**Avis délibéré de la Mission régionale d'autorité environnementale
de Nouvelle-Aquitaine
sur la modification simplifiée n°1 du plan local d'urbanisme
intercommunal (PLUi) du territoire d'Horthe-et-Lavalette (16) portée
par la communauté de communes Lavalette-Tude-Dronne**

n°MRAe 2022ANA111

Porteur du Plan : communauté de communes Lavalette-Tude-Dronne

Figure 2 : zonage graphique du site de Montchoix à Rougnac (notice de présentation pages 6)

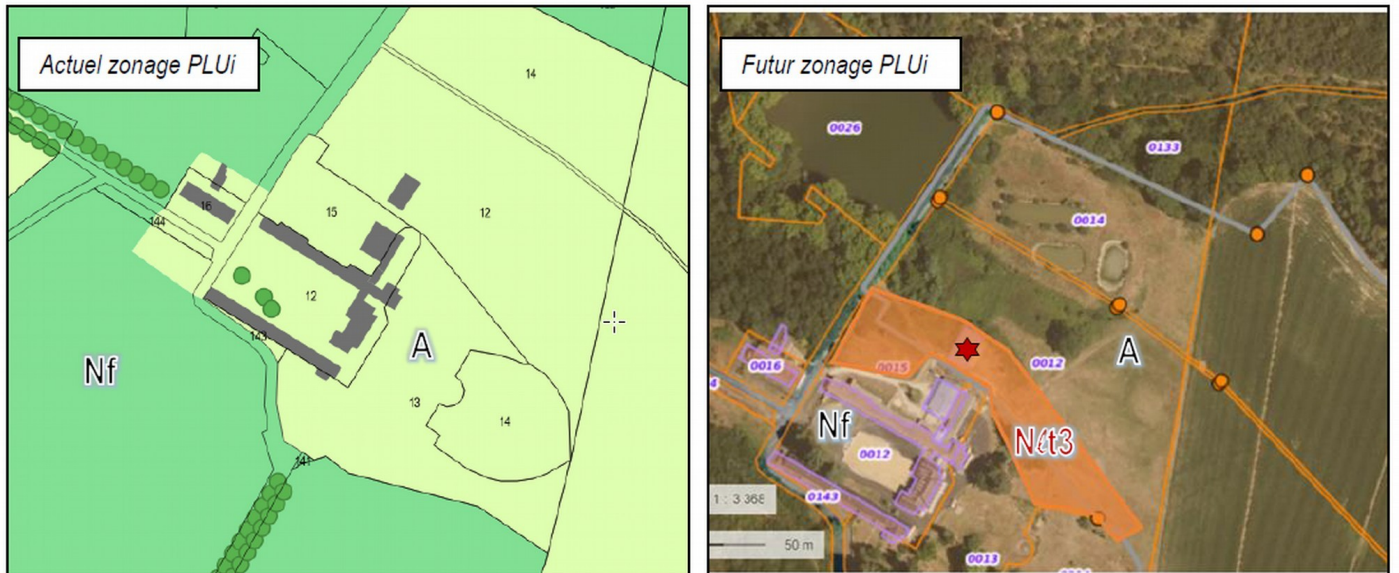
Le site du Château de Montchoix (figure n°2), sur la commune de Rougnac, est actuellement classé en zone agricole A. Il serait reclassé dans le projet de modification simplifiée en un secteur Nlt3 de 8 500m² destiné à la réalisation d'un centre d'Art-thérapie (formation, pédagogie et hébergement). Un ancien hangar agricole situé sur cette même parcelle est identifié comme bâtiment susceptible de changer de destination (identifié dans l'illustration par une étoile rouge);

Figure 3 : zonage graphique du site de Lombre à Magnac-Lavalette-Villars (notice de présentation pages 12)

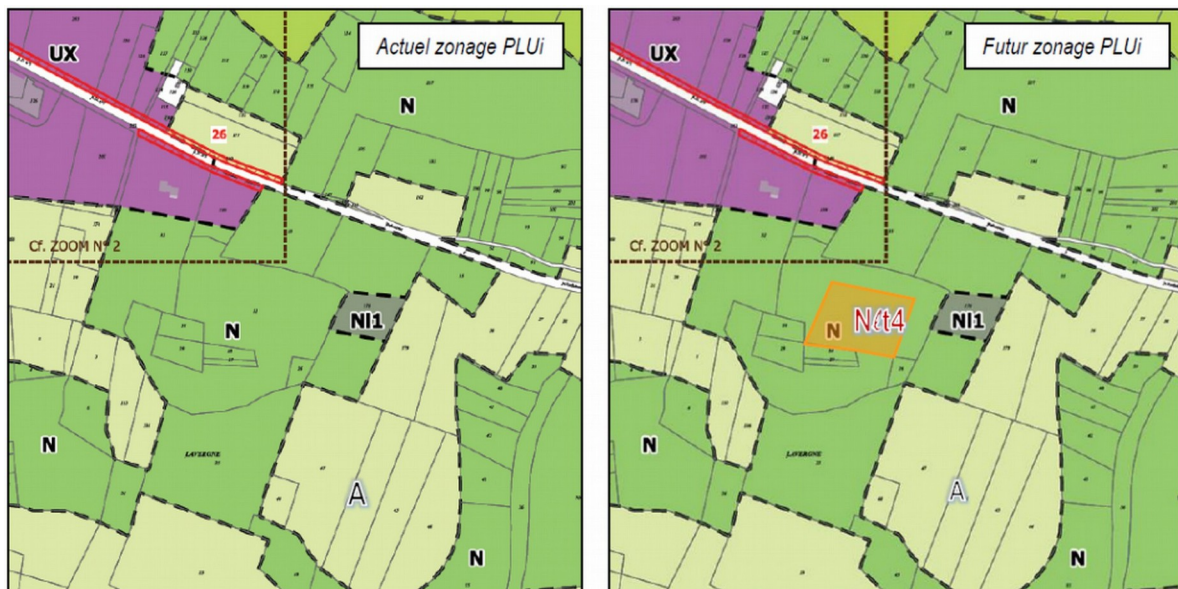
Le site de Lombre, sur la commune de Magnac-Lavalette-Villars, est classé dans le PLUi en vigueur en zone naturelle N, avec un STECAL NI1 destiné à l'implantation d'un lieu de stockage et de sanitaires (surface de plancher de 60 m² maximum). Le projet de modification simplifiée prévoit son remplacement par un secteur Nlt4 destiné à l'implantation, sur 8 500m² de constructions d'hébergements en lien avec des activités aéronautiques.
